Wettbewerb zur Erlangung von Entwürfen zur Gestaltung einer öffentlichen Anlage in der «Huzlen» in Volketswil

Competition for the Obtention of Proposals for the Design of a public Park at «Huzlen» in Volketswil

Aus dem Bericht des Preisgerichtes

Plan und Modell des Projektes im 1. Rang. Verfasser: H. Eberli und F. Weber, Architekten, Zürich.

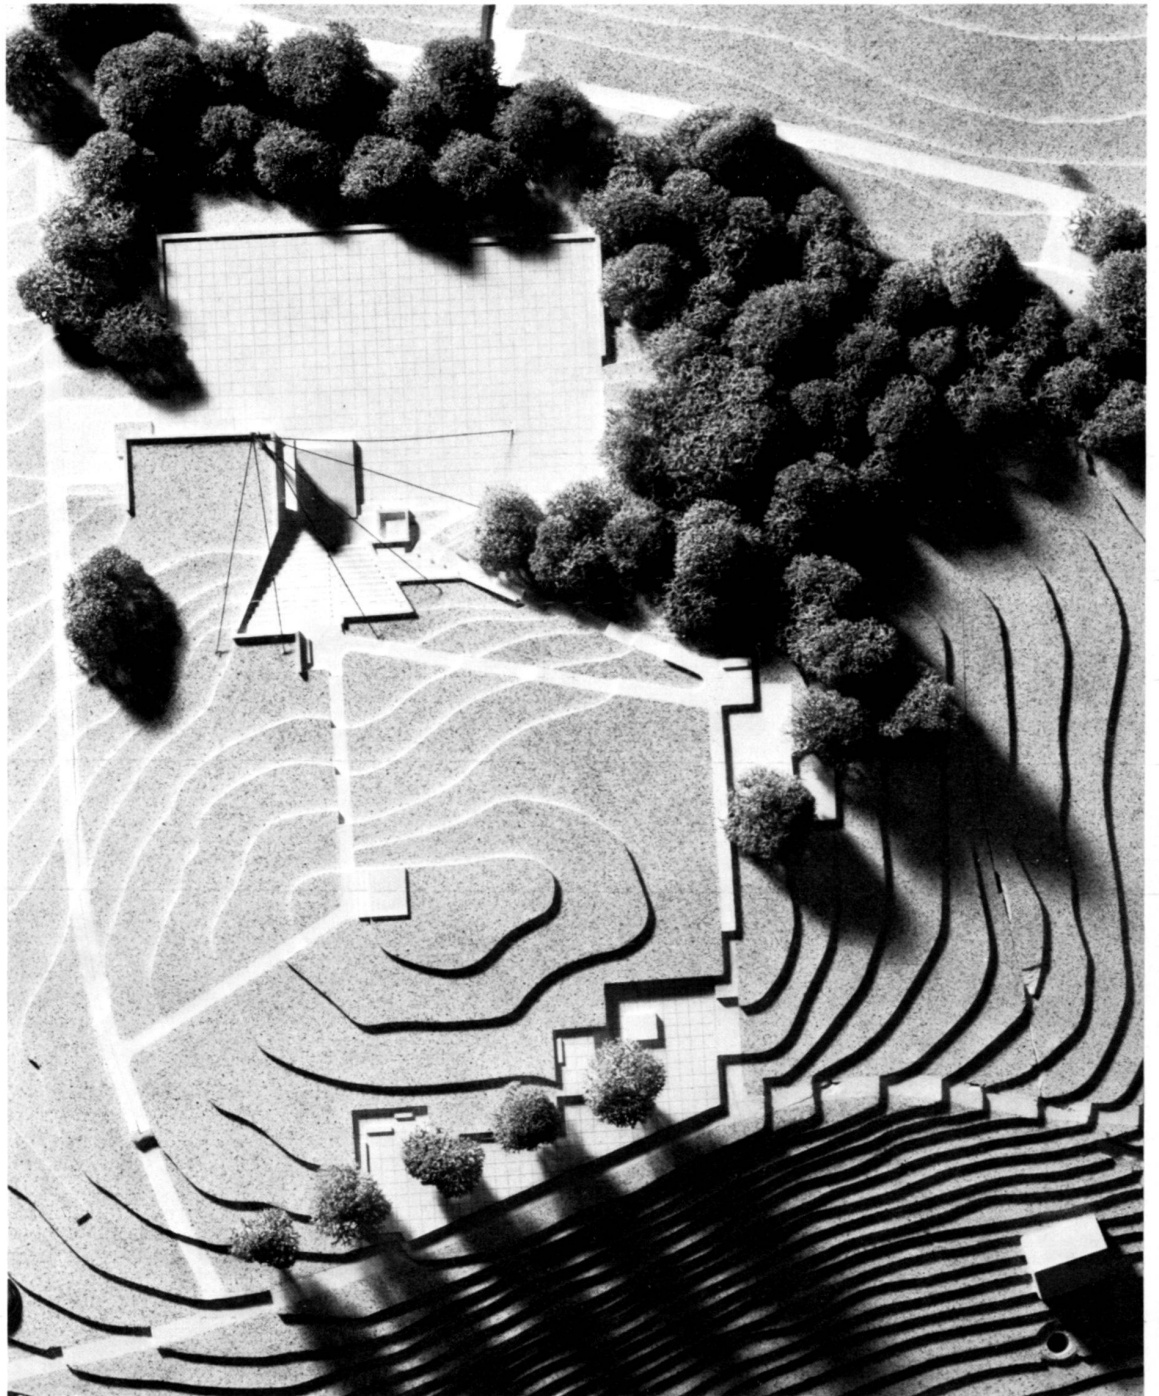
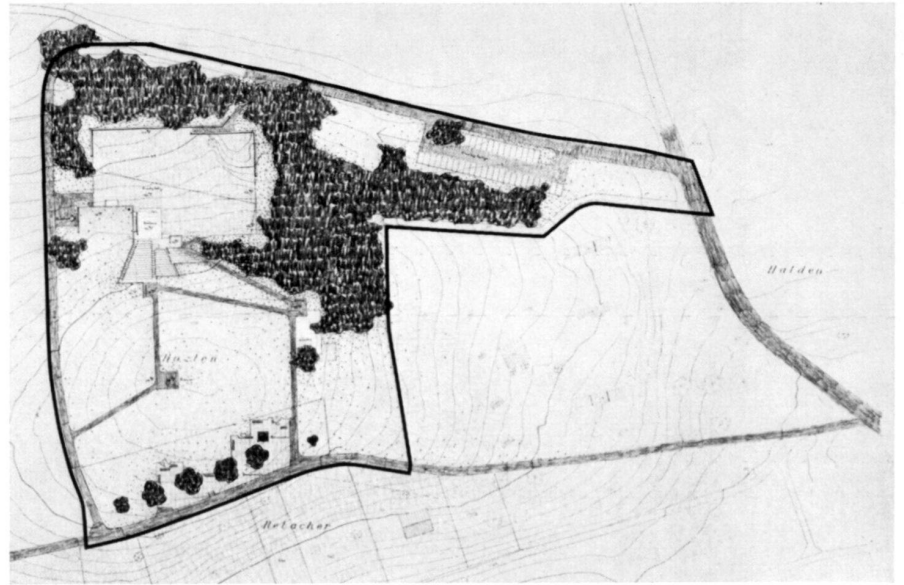
Der Verfasser dieser Arbeit trennt die Anlage in eine Aussichts- und Ruhezone unter den grossen Linden und in eine Fest- und Theaterzone im Hinterhang. Dadurch wird die erstrebenswerte vielseitige Verwendung ermöglicht, ohne zu gegenseitigen Störungen zu führen. Vorteilhaft ist die zeltartige Ueberdeckung des 400 Personen fassenden Rampentheaters mit Bühne gegen die Unbill des Wetters. Auch positiv zu bewerten ist der «grosse Festplatz», zirka 70 x 50 m, welcher im Sommer und im Winter zur Mehrzweck-Verwendung dienen kann (Eisfeld, Spielplatz mit Hartbelag usw.). Die schwenkbare Wand, welche als Schall- und Projektionswand Verwendung findet, darf hervorzuheben werden.

Das einfache und zweckmässig konzipierte Gebäude, welches überdeckt ist, tritt wenig in Erscheinung. Die Anlieferung ist gewährleistet. Die Bepflanzung oder Aufforstung nördlich des grossen Hartplatzes ist in diesem Fall erwünscht. Wenig überzeugend sind die Wegführungen, ein bequemer Rundweg fehlt.

Der August-Feuerplatz ist etwas dominierend. Die Aussichts- und Ruheterrasse ist grosszügig dimensioniert; in der Gestaltung bei den alten Linden wirkt sie etwas unbestimmt und hart. Der Laufbrunnen ist einfach gehalten. Die Kleinkinderspielfläche sind am geeigneten Ort vorgesehen.

Die etappenweise Realisierung ist ohne Schwierigkeiten zu bewerkstelligen. Durch die Vielfalt der Vorschläge darf das Projekt als gute Grundlage zur Lösung der gestellten Aufgabe gewertet werden.

Modell des Projektes im 2. Rang. Verfasser: Hermann Massler, dipl. Architekt ETH/SIA, Zürich.

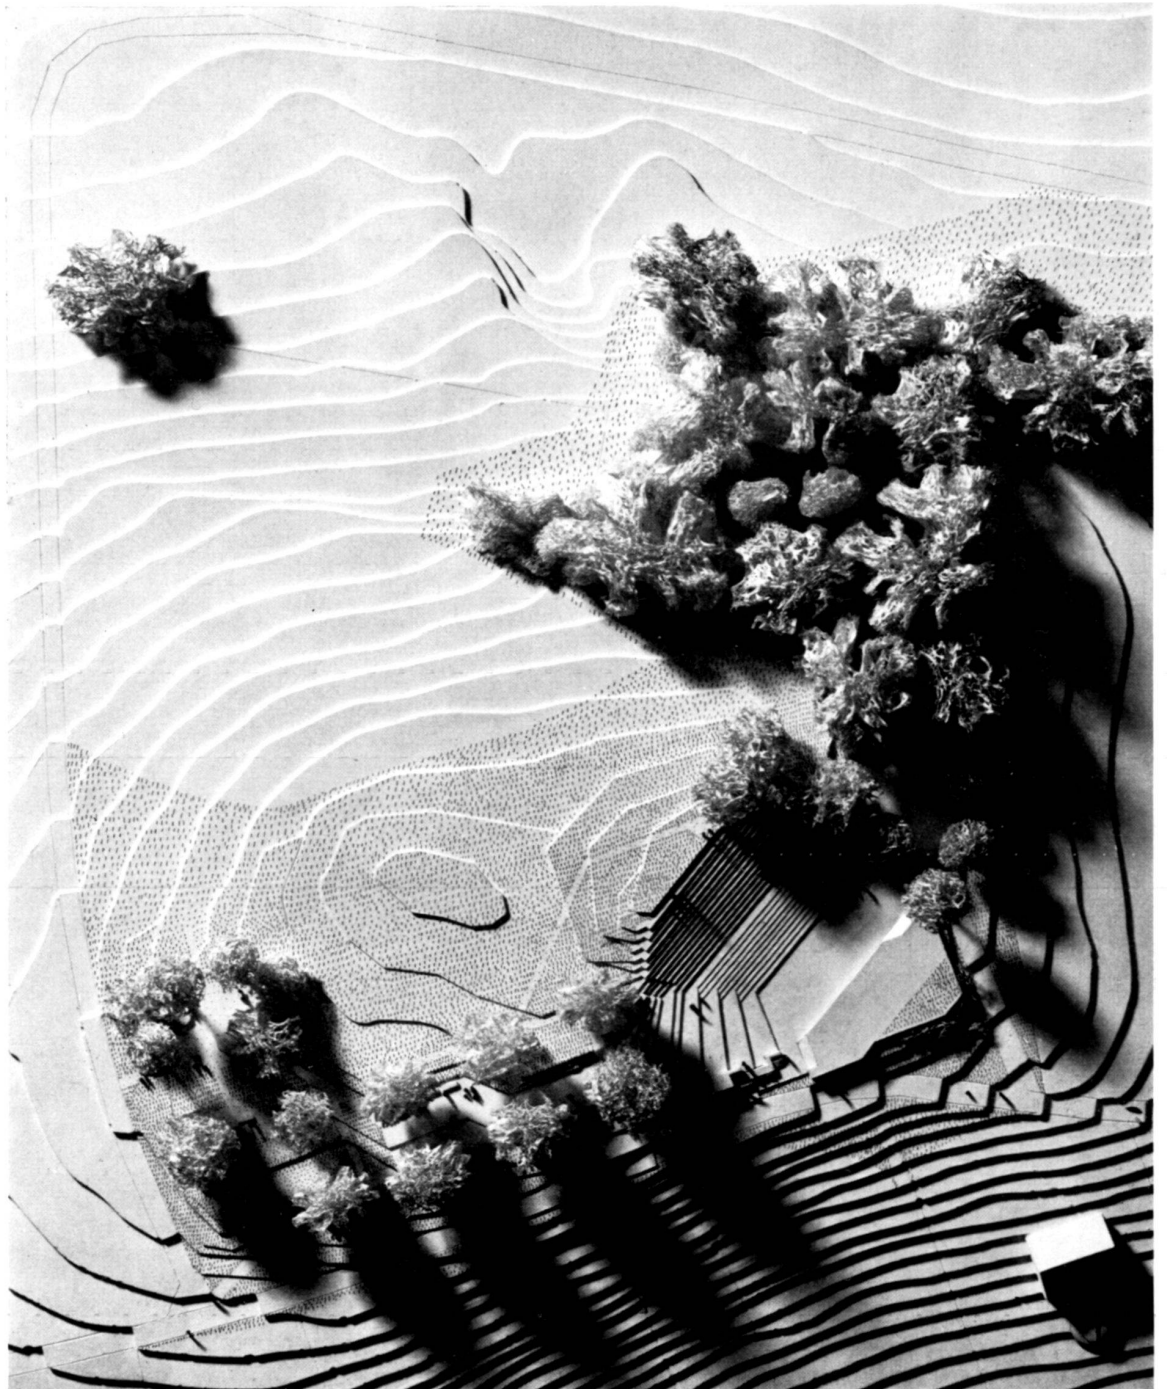
Der sowohl gestalterisch wie auch funktionell sehr gut studierte Entwurf überrascht durch eine bestechende Einfachheit und zeigt einen eindeutigen Willen in der massstäblich geschickten Konzentration der baulichen Anlagen und im zielstrebig Erhalten bestehender Landschaftspartien. Die Orientierung der ansteigenden Stufenanlage gegen Süden, mit Blick in die silhouettenreiche Landschaft, kann in der vorgetragenen Art gefallen und bringt verschiedene Vorteile:

Das Projekt ist mit viel Einfühlung bearbeitet und zeigt im Detail interessante Vorschläge:

— Die variierende Breite der Sitzstufen und deren Uebergang in seitliche Bestuhlungsterrassen ist geschickt und dient einer vielseitigen Nutzung.

— Das Wasserspiel liegt schön plaziert zwischen dem ansteigenden Erschliessungssträsschen und der Stufenanlage.

— Der Panoramatafel ist ein besonderer Ort im oberen Teil der Anlage zugewiesen; die vorgelagerten Bäume geben dem Ausblick Tiefe.

— Der Wechsel von Sitzgruppen, Kleinkinderanlagen, Feuerstellen, Spieltischen und Bocciabahn usw. ist ansprechend und alle Anlagen profitieren im Schatten der Bäume von der schönen Fernsicht.

— Die Konzentration aller verlangten Betriebsräume unter den Sitzstufen ist betrieblich zweckmässig.

— Die vorhandenen Rampen nehmen Rücksicht auf Gehbehinderte und Frauen mit Kinderwagen.

— Der Vorschlag einer Bühne mit versetzbaren Rückelementen ist denkbar und die aufgezeigten Möglichkeiten zur Nutzung des Theaters bei unterschiedlicher Besucherzahl wohl überlegt.

— Als empfindlicher Nachteil müssen allerdings die akustischen und optischen Immissionen aus dem Dorfkern gewertet werden.

Durch die gute, etappenweise Durchführbarkeit und das Zusammenlegen aller baulichen Massnahmen darf das Projekt als wirtschaftlich bezeichnet werden.

Modell des Projektes im 3. Rang. Verfasser: Mina Baumberger, Baueichnerin, Zürich und Ueli Engeli, stud. arch., Zürich.

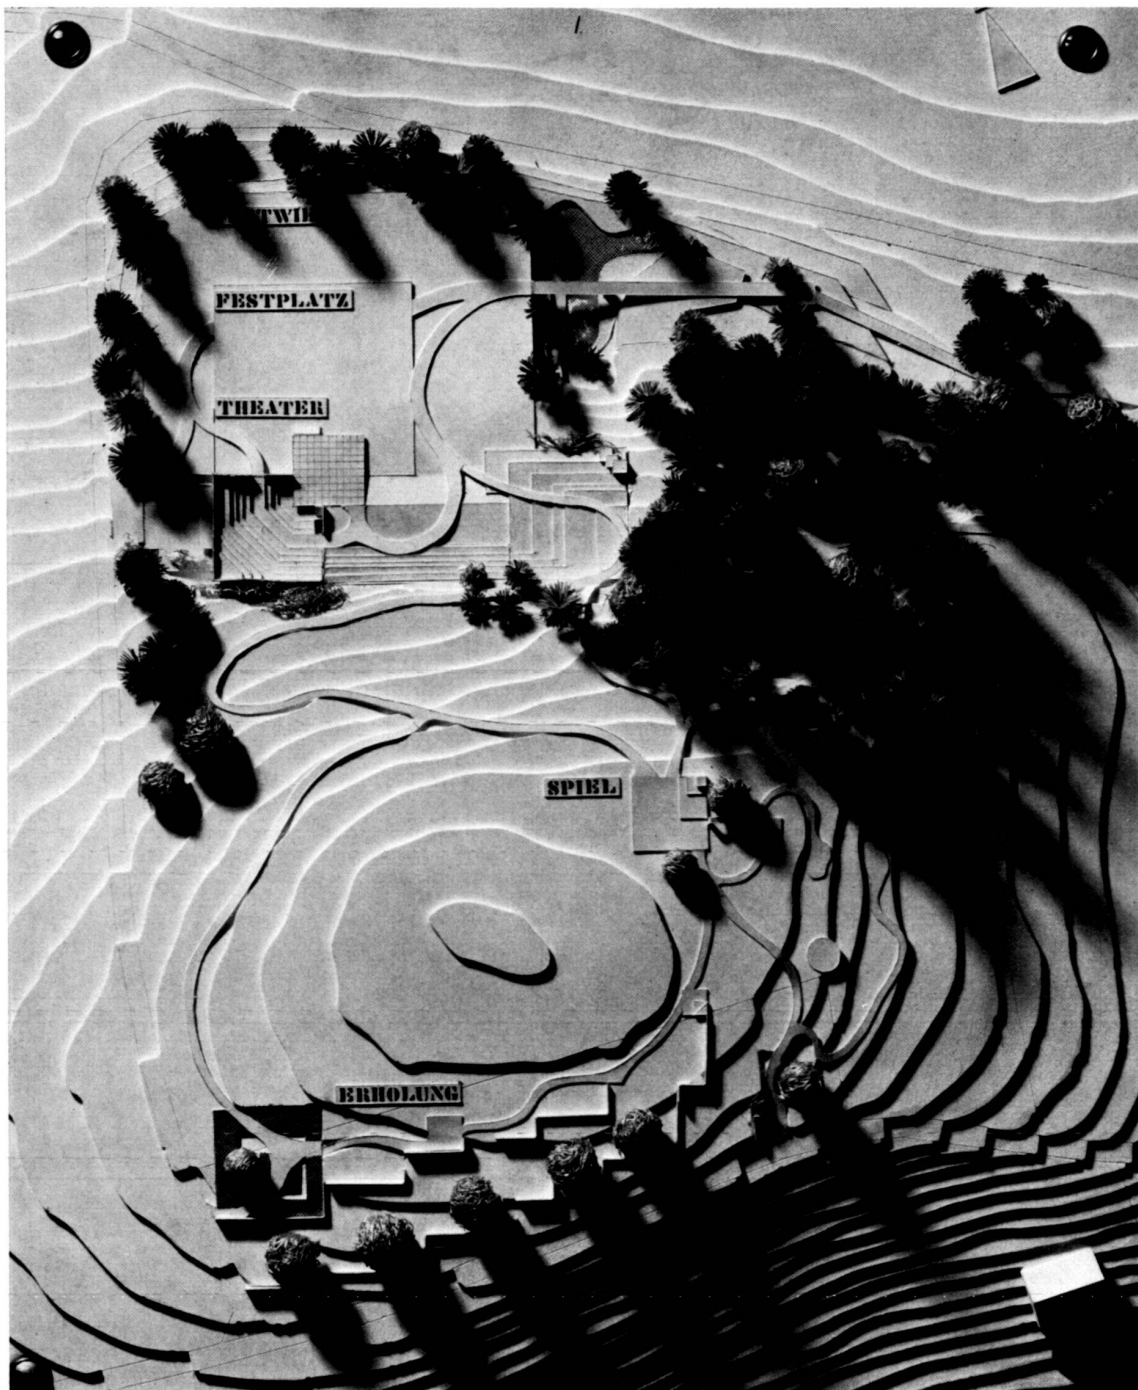
Die gut durchdachte parkartige Anlage erbringt durch die vorgeschlagenen Baum- und Gehölzgruppen ohne harte Eingriffe eine erwünschte Gliederung und die Gestaltung überschaubarer Landschaftsräume. Die Ruhe- und Aktivitätsplätze sind gut voneinander getrennt. Der Besucher findet vielerorts und in übersichtlicher Führung Zutritt zur Anlage. Besonders ansprechend ist der Rundweg um die Kuppe der Hutzlen angeordnet. Die Verbindung zum Festplatz mit Bühne ist vom Südtail und vom Parkplatz zweckmässig hergestellt. Dieser liegt an richtiger Stelle ohne zu grosse Störungseinwirkungen bei Festanlässen. Die Erweiterung des Parkplatzes ist möglich. Der Einbezug des Wassers in Form von Bächlein, Spielbecken und Teichen trägt zur Belebung bei, wenn auch deren Ausführung etwas aufwendig sein mag. Der grossflächige Laufbrunnen liegt etwas abseits.

Die Anordnung der Ruhebänke im Süden, Westen und Osten der Anlage, des Aussichtsplatzes mit Panoramatafel, des Feldpredigt-Platzes und des Augustfeuer-Platzes ist geschickt gelöst. Die Anordnung eines Blumenparks ist wertvoll. Die Feuerstellen sind vorteilhaft in eine Waldnische eingebettet. Der Vorschlag eines Budeplatzes für Jugendspielanlässe ist gut und in der Situation richtig. Der Festplatz mit 300 Sitzplätzen in unmittelbarer Bühnennähe und die durch kleine Hecken unterteilten Sitzterrassen sind rücksichtsvoll ins Gelände eingebettet. Die Bühne und die zugehörige Baute sind in der Situation und der architektonischen Gestaltung zurückhaltend in die

Plan und Modell des Projektes im 5. Rang. Verfasser: Willi Neukom, Garten- und Landschaftsarchitekt BSG/SWB, Zürich. Sämtliche Plan- und Modellaufnahmen: Peter Morf, Zürich.

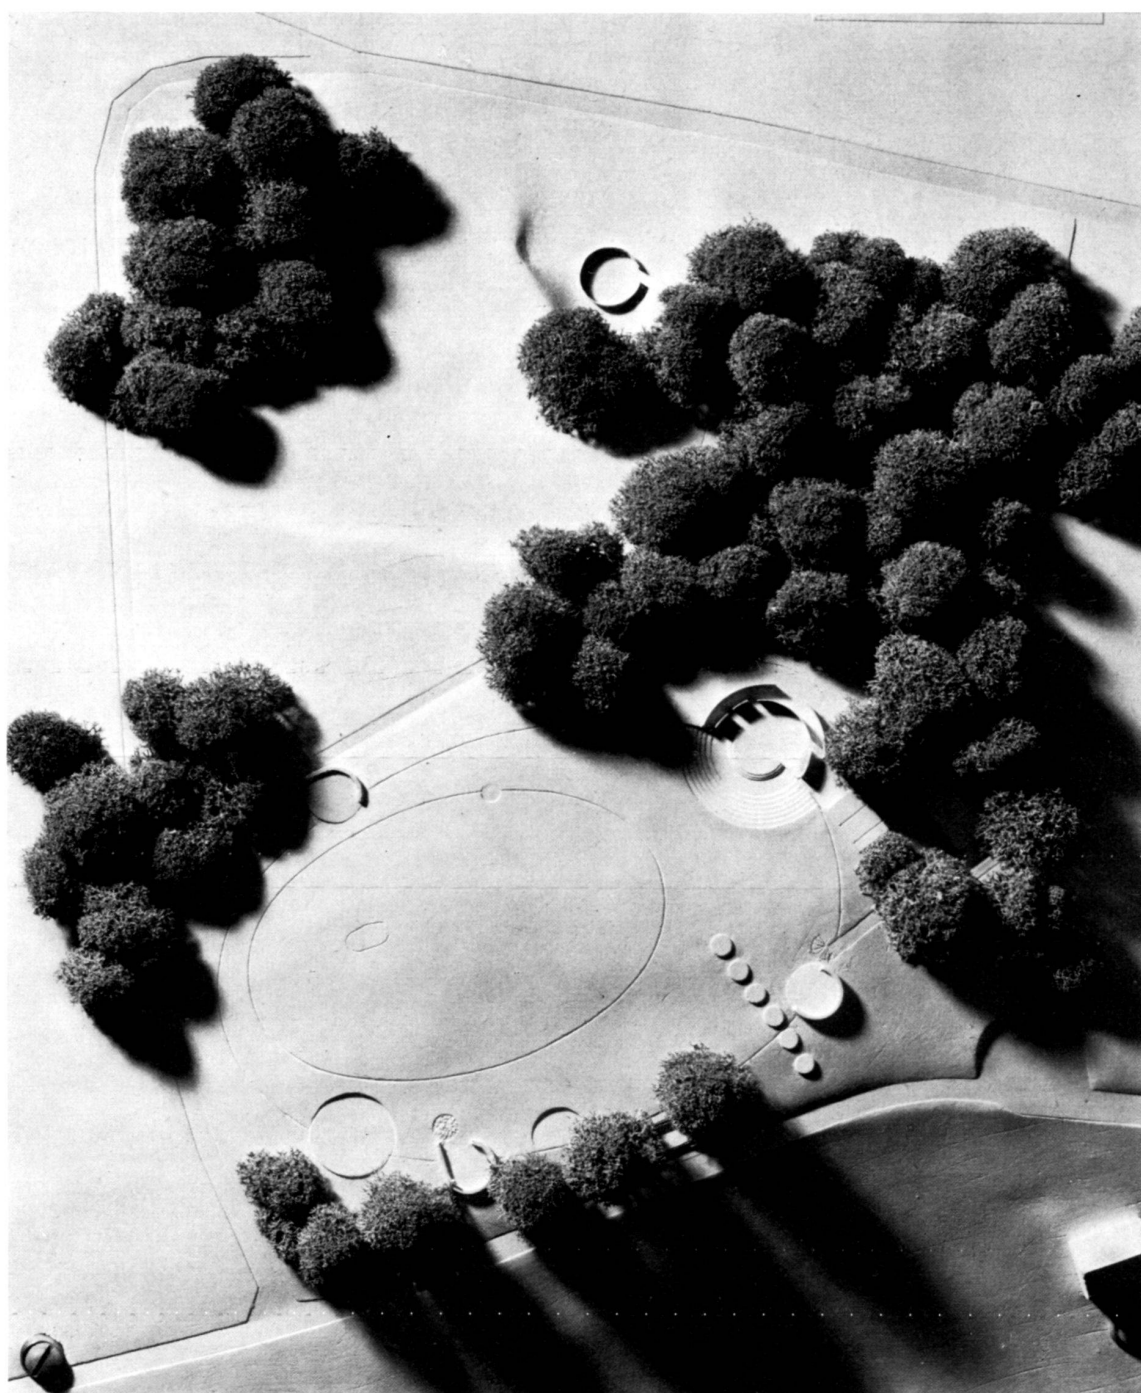
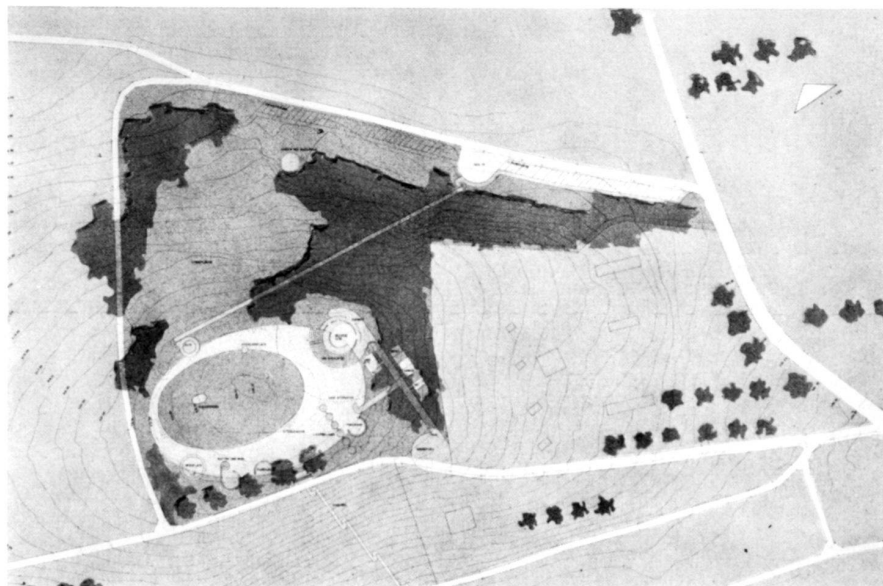
Die zum Teil etwas starr wirkende Anlage wird durch Baumgruppen in zwei ineinanderfliessende schöne Landschaftsräume gegliedert. Die Markierung der Anlage nach Norden, Westen und Osten ist gut gelöst. Nur zwei Fussgängerzugänge sind knapp, beide führen zudem über Treppen. Jener vom Parkplatz schnurgerade durch das Wäldchen wirkt monoton. Die Zufahrt zum und die Anordnung des Parkplatzes ist gut. Hingegen ist die Gehdistanz zwischen diesem und dem Festplatz zu gross. Der von Süden durch den alten Rebhang geführte Fussweg als zusätzliche Verbindung zur Anlage ist wertvoll. Die Anordnung der Ruheplätze, des Spiel- und Andachtplatzes, des Aussichtsplatzes mit Panoramatafel ist in konzentrierter Weise im Südteil der Anlage ansprechend gelöst. Der schematisch aus Rundbecken aneinandergereihte Laufbrunnen belebt die Anlage. Die Situierung des Augustfeuer-Platzes vermag zu genügen. Der um die Hügelkuppe geführte, rasengepflästerte Rundgang ist an sich gut, jedoch zu grossflächig und daher aufwendig. Die auf dem Rundgang angeordneten Sitzelemente sind praktisch. Die Placierung der Bühne und des 300-Sitzplätze-Zschauerraumes ist in Anlehnung an das Wäldchen ansprechend vorgenommen. Die zugehörigen Bauten treten gegenüber Bühne und Bepflanzung zurück. Die am Nordhang angeordnete Liegefläche auf natürlichem Terrain ist grosszügig, aber bezüglich Exposition nicht unproblematisch. Sie erlaubt eine erweiterte Gestaltung und im Winter das Schlitteln und Skifahren. Der Vorschlag eines «Jardin des amoureux» ist originell. Im übrigen ist die Ausstattung für vielseitige Freizeitbetätigung im Freien für jung und alt etwas knapp ausgefallen. Infolge der Konzentration der Anlage in der südlichen Hälfte ist eine Realisierung in Etappen denkbar.

Wir halten demgegenüber das an 5. Stelle stehende Projekt, das einzige übrigens eines Landschaftsarchitekten in den Rängen, für eine der landschaftlichen Gesamtsituation besser Rechnung tragende Lösung.

Im übrigen ist erstaunlich, dass die raffinierte Verknüpfung des Theaters mit der Hügelkuppe im Projekt im 5. Rang, nicht wie sie es verdient, eine Würdigung fand. Diesbezüglich wird vergleichsweise im Projekt im 1. Rang — abgesehen von der Vergewaltigung des Hinterhangs — ein baulicher Riesenaufwand gefordert.
